Zeitschrift:	Bulletin technique de la Suisse romande
Band:	47 (1921)
Heft:	8
Artikel:	Rapport des experts Rothpletz, Rohn et Buchi sur la formation des fissures dans la galerie sous pression de l'usine de Ritom des CFF (suite)
Autor:	[s.n.]
DOI:	https://doi.org/10.5169/seals-36586

Rapport des experts Rothpletz, Rohn et Buchi sur la formation des fissures dans la galerie sous pression de l'usine de Ritom des CFF

Fig. 6. — Profils-types prévus. — 1 : 75.

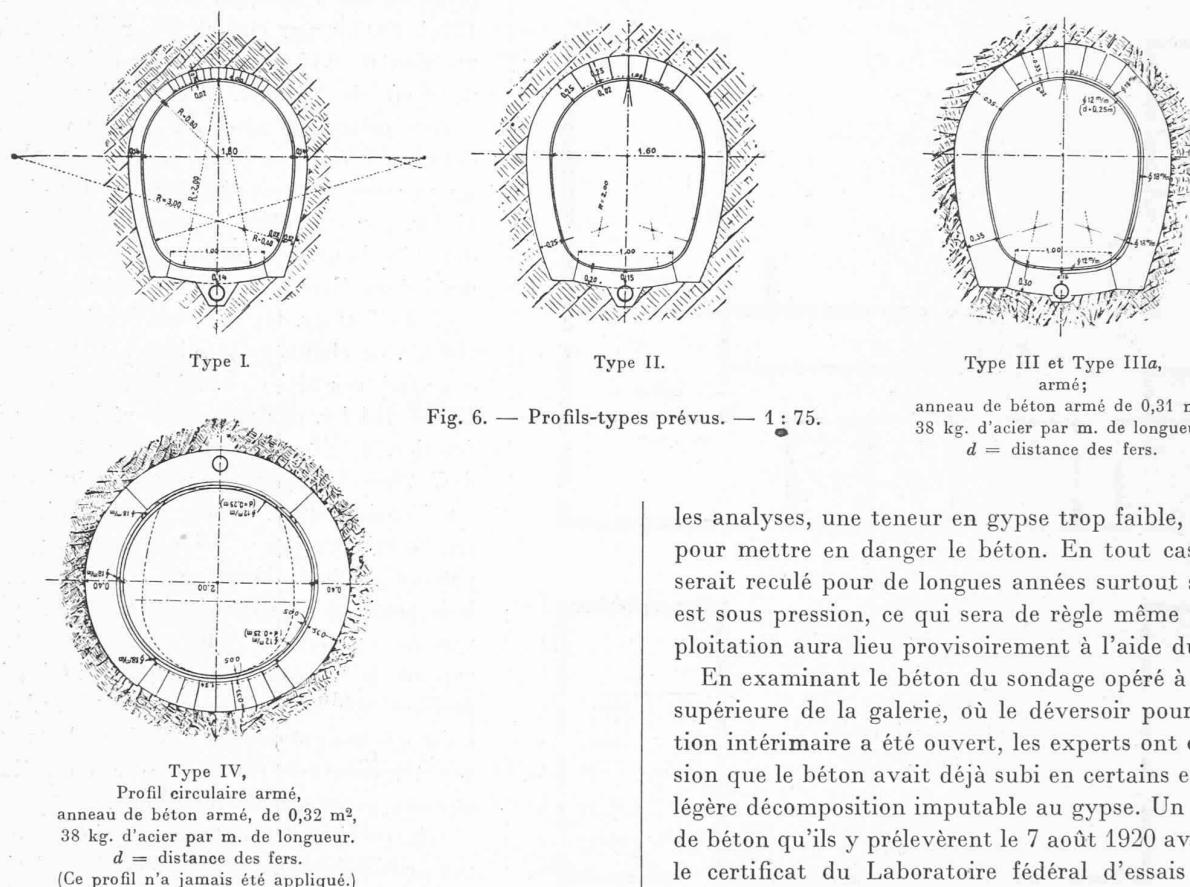
Il nous faut revenir sur les types de galerie dont on a réellement fait usage (fig. 6).

Des quatre types prévus dans le plan N° 223 des C. F. F., Profils de galerie, on n'a appliqué que les types ovales N°s I à III ayant 1,6 m. de largeur et 2,0 m. de hauteur dans œuvre. Le type IV, de forme circulaire, au diamètre de 2,0 m., avec épaisseur de paroi de 40 cm. et armature de 38 kg. par m. le long de l'intrados, n'a pas été exécuté. Proportionnellement à la longueur totale de la galerie,

On a lieu d'être quelque peu surpris de constater que malgré l'état défavorable de la roche, il n'a été fait aucun usage du type IV, alors qu'on aurait dû, semble-t-il y recourir dans une plus large mesure que ne le prévoyait le projet. Voici évidemment la raison de cette apparente contradiction : la direction des travaux, s'inspirant de l'opinion courante à cette époque, était persuadée que la

maçonnerie en béton était surtout destinée à l'établissement d'un tube lisse qui, d'une part, recevrait l'enduit et, d'autre part, transmettrait simplement à la masse rocheuse la pression intérieure de l'eau sous forme de pression radiale. On s'était dit que le béton pourrait facilement transmettre cette pression de 4,5 kg. au maximum, par cm^2 à la roche, et que cette dernière, même là où elle était déchirée ou feuillettée, serait parfaitement en état de la supporter. L'enduit intérieur n'avait d'autre rôle à jouer que celui de couche étanche et, pour qu'il pût résister, le cas échéant, à la pression extérieure, une fois la galerie vidée, il fut muni d'une légère armature et d'un ancrage. Les déclarations des intéressés et la lettre déjà citée que le directeur local des travaux a adressée au service de l'électrification, lettre qui a eu pour effet l'adoption de l'enduit Rabitz non prévu à l'origine, font foi que telle était bien la manière dont on envisageait alors la question. Toutes ces suppositions quant à la transmission de la pression intérieure étaient erronées comme nous le démontrerons plus loin, mais c'est à cause de cette opinion que le choix des types de galerie n'a été déterminé que d'après la puissance présumée de la pression extérieure.
